Dodatečné informace č. 6 k Zadávací dokumentaci

„Sportovní hala Bordovice“

Zadavatel: Obec Bordovice

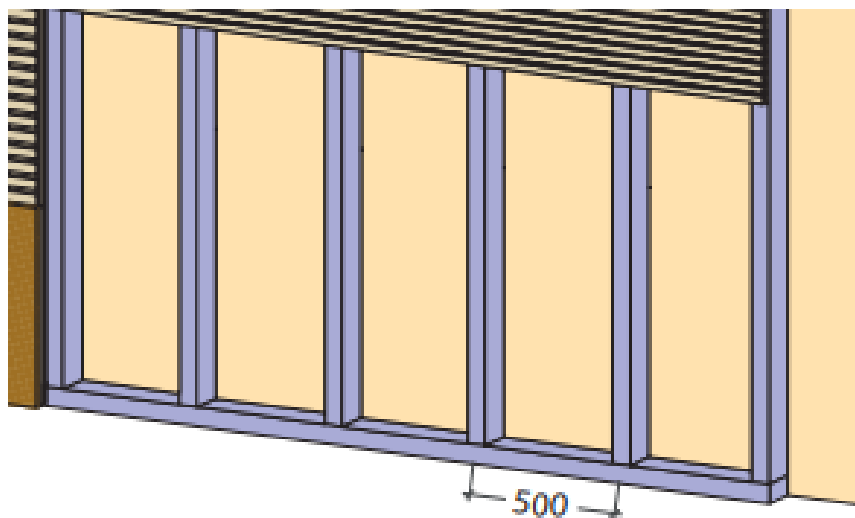
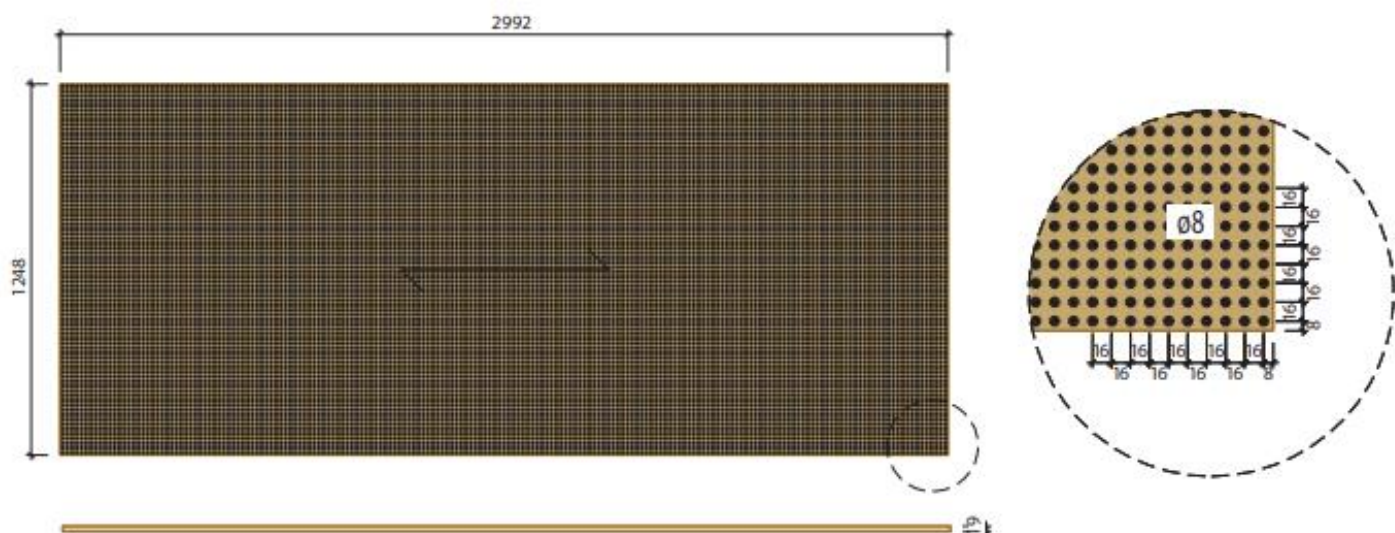
7.) Odpověď na dotaz ohledně akustického obložení stěn neobjasnila naše dotazy dostatečně: V zadávacím výkazu výměr 01– stavební objekt, pol. č. 158, 159:

V PD není tato položka vyobrazena, v TZ není zmíněna, tzn. že bez upřesnění nelze ocenit.

Žádáme o vysvětlení položky. Jaké práce a akustický materiál mají dodavatelé v této položce ocenit?

Navržený akustický obkladový panel tl. 19 mm bude mít nejasné akustické vlastnosti, schází nám požadovaná skladba celého certifikovaného systému akustického obkladu dle požadovaných akustických vlastností, schází nám případné další vrstvy akustického obkladu. Dle Vaší odpovědi bude pod akustickým obkladem rošt v obou směrech, ve kterých položkách ho máme ocenit?

Opětovně žádáme o vysvětlení položek. Žádáme o upřesnění celé požadované skladby akustického systému obkladů stěn. Žádáme o doplnění požadovaného roštu do zadávacího výkazu výměr.

Akustický obklad dřevěný byl doplněn do specifikací.

Akustický obklad stěny (stropu) – dřevěný

Obkladový panel – smrk, tl 19mm, otvory dle nákresu ø8mm, rozteč 16x16mm.

Podkladní rošt z hranolů 60x60mm á 0,5m. Podélné ztužení hranolem 60x60mm á 1,0m.

Do položek byla doplněna akustická netkaná textilie (pol. č. 138 v SO01). Rošt je v položkách 167-171 v SO01. V příloze přikládám skicu podhledu a obkladu.

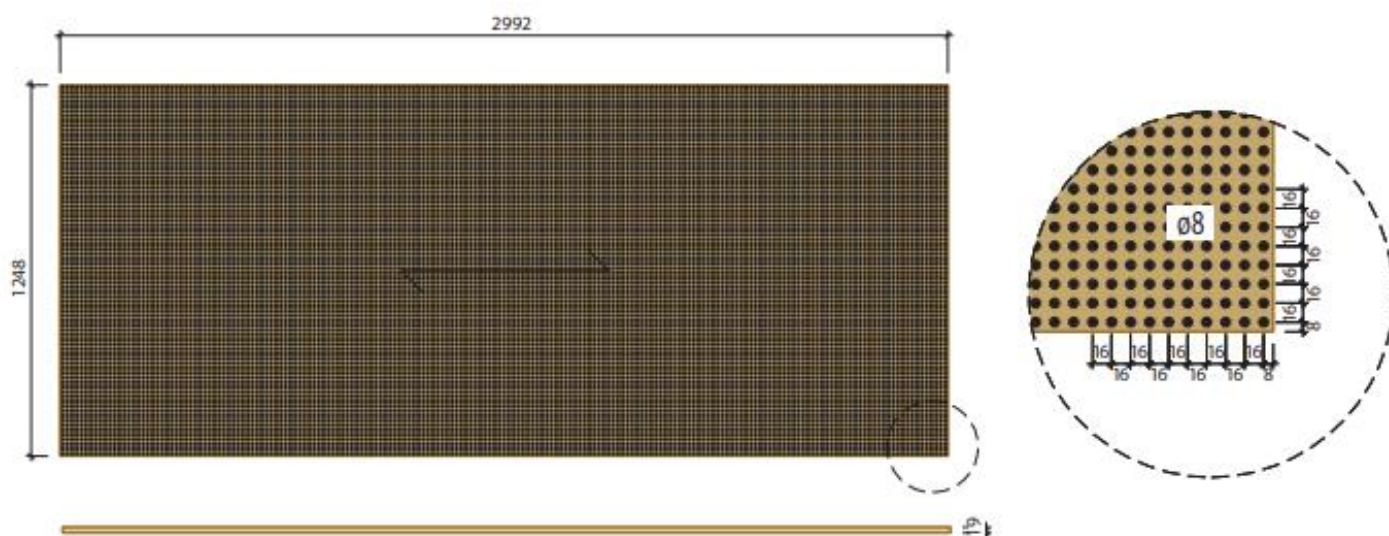
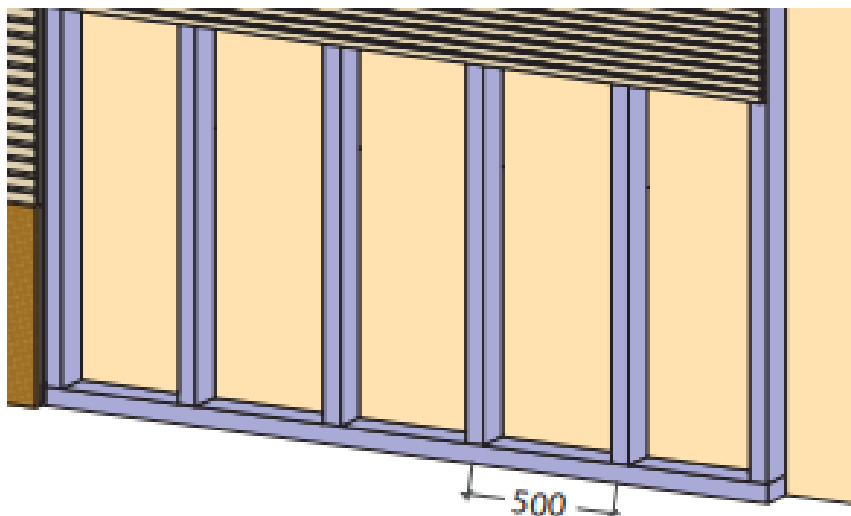
8.) Odpověď na dotaz ohledně akustického obložení stropu neobjasnila naše dotazy dostatečně.

V PD na výkrese D11 je zobrazen akustický podhled, více nepopsáno, v TZ nezmíněno, tzn. že bez upřesnění nelze ocenit.

Žádáme o vysvětlení položky. Jaké práce a akustický materiál mají dodavatelé v této položce ocenit?

Navržený akustický obkladový panel tl. 19 mm bude mít nejasné akustické vlastnosti, schází nám požadovaná skladba celého certifikovaného systému akustického obkladu dle požadovaných akustických vlastností, schází nám případně další vrstvy akustického obkladu. Dle Vaší odpovědi bude pod akustickým obkladem rošt v obou směrech, Jak bude uchycen, do stropu nebo do vazníků? V kterých položkách ho máme ocenit? Žádáme o doplnění výkresu nosné konstrukce. Opětovně žádáme o vysvětlení položek. Žádáme o upřesnění celé požadované skladby akustického systému obkladů stropu. Žádáme o doplnění požadované nosné konstrukce do slepého rozpočtu k ocenění. Žádáme o doplnění objasňující PD.

Akustický obklad dřevěný byl doplněn do specifikací.

Akustický obklad stěny (stropu) – dřevěný

Obkladový panel – smrk, tl 19mm, otvory dle nákresu ø8mm, rozteč 16x16mm.

Podkladní rošt z hranolů 60x60mm á 0,5m. Podélné ztužení hranolem 60x60mm á 1,0m.

Do položek byla doplněna akustická netkaná textilie (pol. č. 138 v SO01). Rošt je v položkách 167-171 v SO01. V příloze přikládám skicu podhledu a obkladu.
